PROGETTO ESECUTIVO

**Realizzazione di nuova rotatoria tra Viale Europa e Via Bandettini
PT 60 - 2024**

07_PE_GEN_07

RELAZIONE DI OTTEMPERANZA

Figura 4 Stralcio elaborato – Sottoservizio: E - Distribuzione indicato con colorazione gialla con risoluzione dell'interferenza

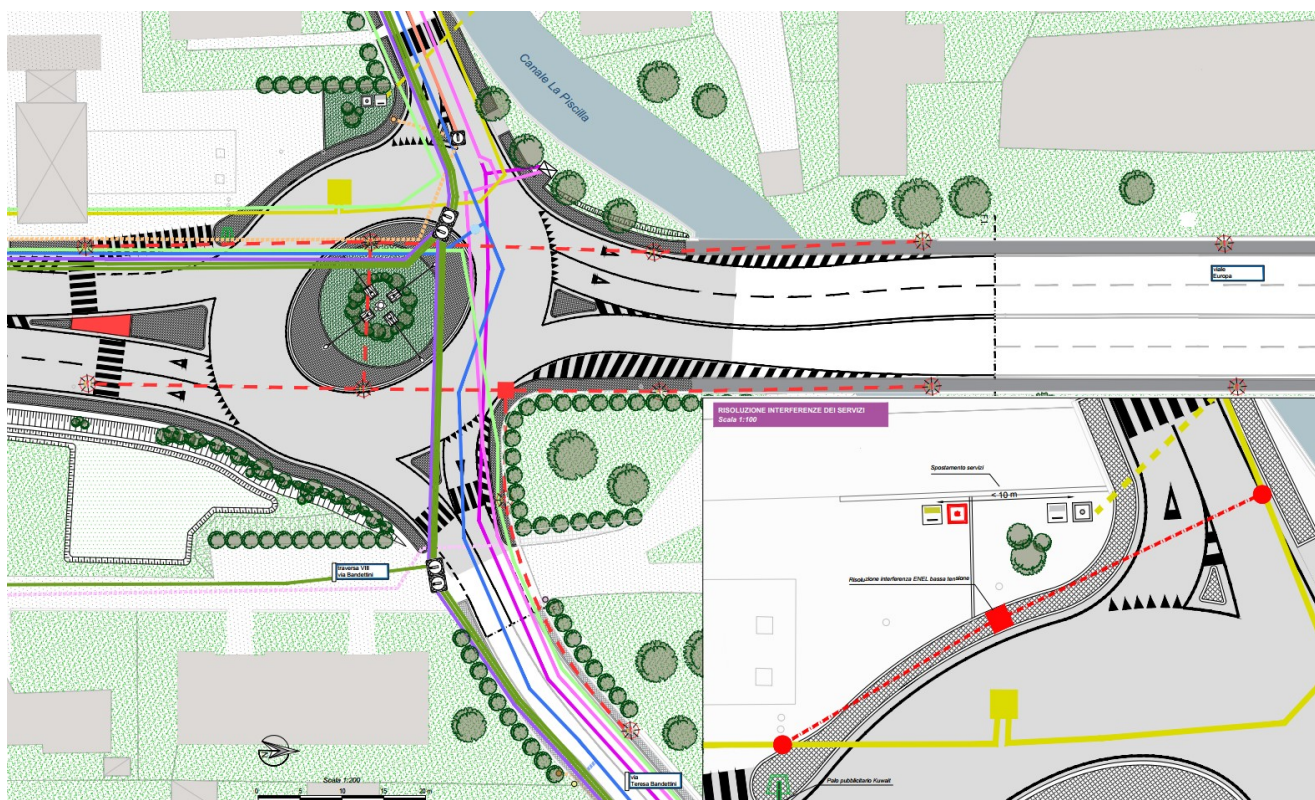
Con riferimento alla Vs. del 27/09/2024 comunichiamo che i Vs. lavori possono interferire con le linee elettriche in cavo sotterraneo.

A tale proposito Vi segnaliamo che nell'area da Voi evidenziata sono presenti:

n° 2 - cavi elettrici a media tensione 15000 volt posati di norma ad una profondità di 1 metro in sede stradale.

n° 1 - cavi elettrici a bassa tensione 230/400 volt posati di norma ad una profondità di 1 metro in sede stradale, possono essere inoltre presenti altre condutture elettriche di minor rilievo, a bassa tensione e aeree.

Si riporta nell'elaborato grafico 022_PFTE_INT_01_Planimetria interferenze, di cui si allega uno stralcio, l'ipotesi di tracciato indicato nel suo parere da E-distribuzione che rimanda peraltro "ad una successiva verifica prima dell'inizio dei lavori". La scrivente fa presente che le lavorazioni da effettuarsi sull'attuale viabilità sono superficiali rispetto alle profondità a cui si trovano gli estradossi dei conduttori come specificato nel documento E-distribuzione. Tuttavia, con lo scopo di mantenere la linea di bassa tensione esterna alla sede stradale si prevede lo spostamento del servizio sul margine stradale come indicato nella planimetria "22_PFTE-INT-01_Planimetria interferenze"

Ad ogni modo, durante la fase costruttiva e quindi di esecuzione dell'opera stessa, sarà cura e dovere dell'impresa aggiudicataria dei lavori di contattare preventivamente E-distribuzione al fine di far convocare un incontro sul posto con una loro squadra operativa che sia realmente in grado di indicare l'effettivo tracciato dei cavidotti interrati sia dal punto di vista planimetrico che altimetrico (profondità al di sotto del piano campagna).

Comune di Lucca
San Concordio
viale Europa inc. via Bandettini

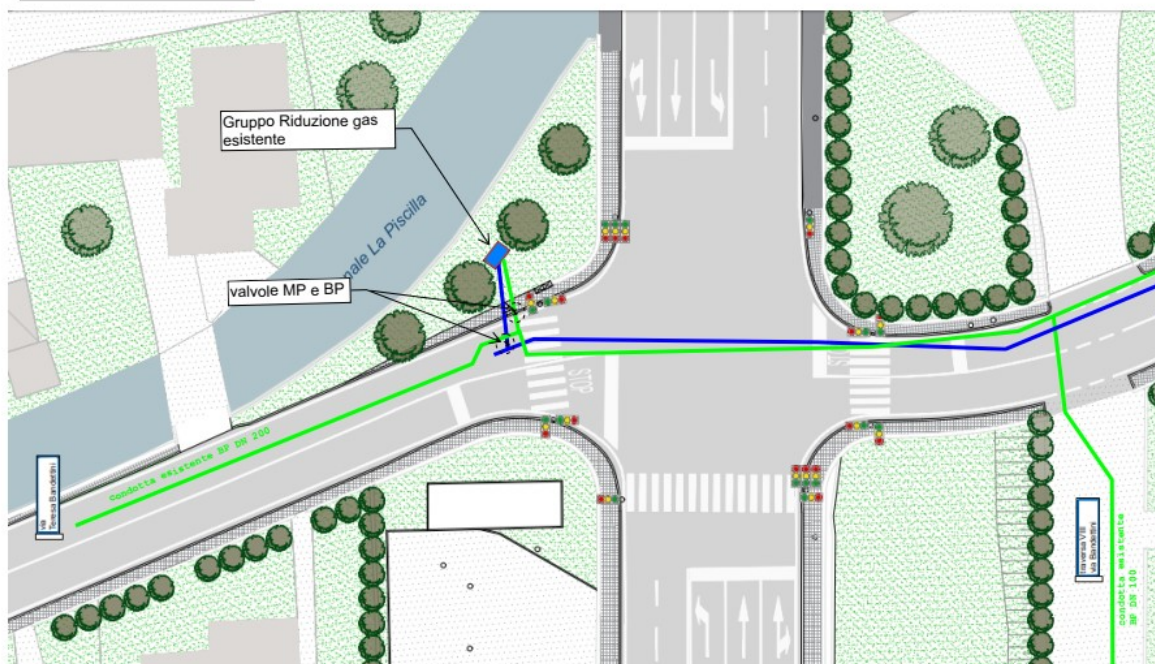
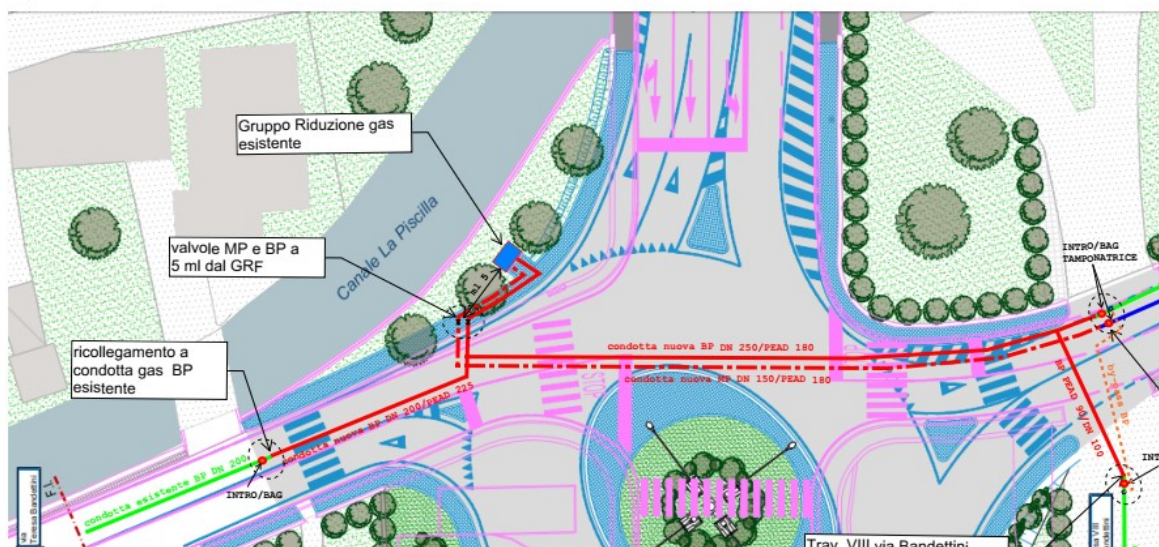
Per le interferenze presenti sarà necessario:

- Verificare preliminarmente la possibilità che le tubazioni esistenti e gli impianti possano rimanere nella loro sede attuale;
- In caso contrario dovrà essere predisposto e realizzato un nuovo tracciato interessata dai lavori tale da permettere alla scrivente la posa in opera di nuove condotte di garantire la continuità del trasporto, della distribuzione, nonché l'alimentazione erogazione esistenti.

- In relazione alle eventuali possibili interferenze siano garantite le distanze di sicurezza vigenti normative (*Decreto Ministeriale 24/11/1984; Decreto Ministeriale EN12007 1/2/3/4*) ed in particolare la rispondenza ai disposti di cui alla norma 7.8:
 - Distanza da qualsiasi manufatto non inferiore a 0.5 mt;
 - Distanza per parallelismi, sovrappassi e sottopassi tra la ns. condotta e cavi servizio non inferiore a 0.5 mt.

La scrivente a seguito di un'attenta valutazione ritiene che le tubazioni esistenti e gli impianti ad esse associati possano permanere nella loro attuale collocazione, in quanto non interferiscono con la realizzazione dell'opera. Inoltre, risultano garantite le distanze prescritte rispetto a manufatti e altri sottoservizi presenti. Si richiede un ulteriore incontro tra l'ente gestore e la stazione appaltante finalizzato alla verifica ed al confronto sulla necessità di interventi specifici su tali infrastrutture connesse agli impatti sulla viabilità.

Nel corso delle fasi costruttive, e in coordinamento con l'ente gestore, potranno essere adottati ulteriori accorgimenti per il mantenimento delle fasce di rispetto, anche sulla base di un rilievo plano-altimetrico preciso e inequivocabile delle tubazioni esistenti.

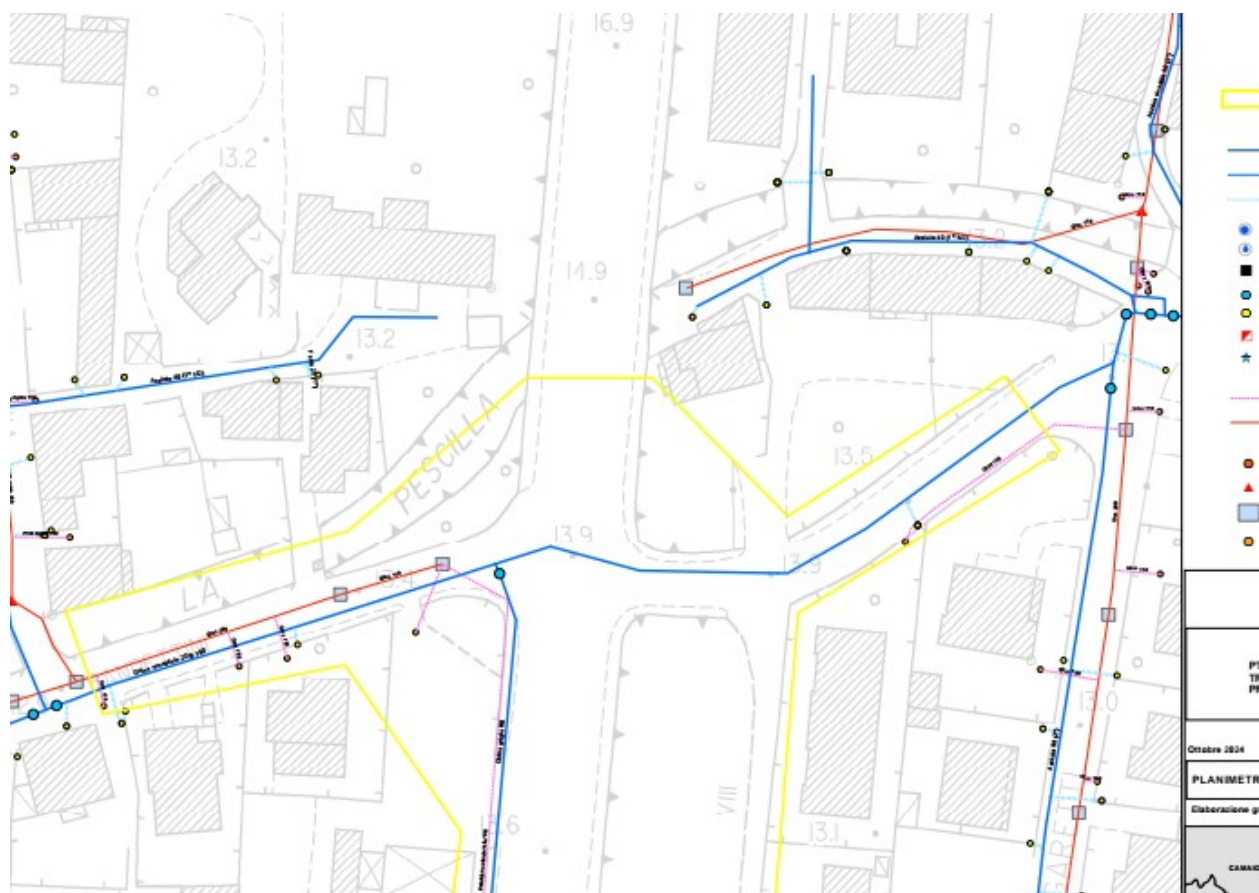
In riferimento alla richiesta in oggetto, pervenutaci per PEC Prot.N. 0047345/2025 in data 24
inoltra la planimetria estratta dal GIS di Geal SpA con evidenza dei sottoservizi di competenza p

- Le saracinesche ed i pozzetti di acquedotto e di fognatura, ove già esistenti, dovr
riposizionati a quota con il manto stradale qualora vengano interessati dai lavori al fine
l'ispezione;
- Eventuali costi di spostamento che si rendano necessari di sottoservizi e/o opere accesso
della rete idrica di competenza del gestore, saranno di competenza dell'ente respos
realizzazione della nuova opera. In caso di evidenze contrarie, previo opportuno coo
Geal SpA procederà con i lavori richiesti decurtando disponibilità economiche dal
investimenti in acquedotto e fognatura precedentemente programmati all'interno de
Investimenti;
- Al momento dell'esecuzione dei lavori, nel caso di interessamento dei sottoservizi di Ge
dovrà contattare preventivamente il nostro ufficio Servizio Reti e Prestazioni Utenti

A tal proposito la scrivente fa presente che le lavorazioni da effettuarsi sull'attuale viabilità sono superficiali e non riguardano scavi profondi, pertanto al momento non vengono previsti spostamenti.

Ad ogni modo, durante la fase costruttiva e quindi di esecuzione dell'opera stessa, sarà cura e dovere dell'impresa contattare Geal al fine di far convocare un incontro sul posto con una loro squadra operativa che sia realmente in grado di indicare l'effettivo tracciato dei cavidotti interrati dal punto di vista altimetrico (profondità al di sotto del piano campagna). Nelle fasi costruttive e di concerto con l'ente gestore sarà possibile prevedere ulteriori accorgimenti in termini di mantenimento delle fasce di rispetto avendo in maniera chiara e inequivocabile la posizione piano altimetrica delle tubazioni.
